西安市建设工程规划公示牌

曲江·公园里二期变更

曲江·公园里二期21号楼建筑高度变更如下：

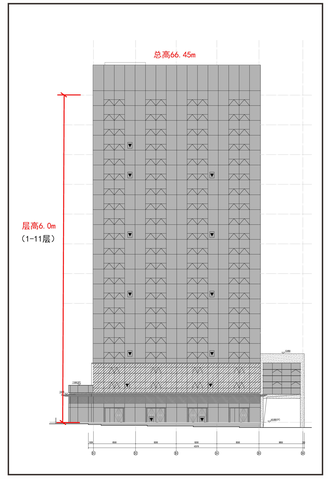
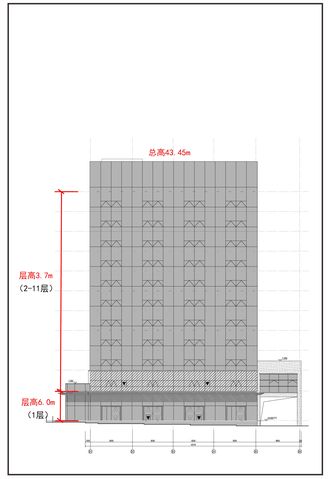
1、21#楼建筑高度调整，由66.45米变更为43.45米；

2、21#楼层高由6.0米调整为1层6.0米、2—11层3.7米;

3、21#楼层数不变、外立面风貌不变。
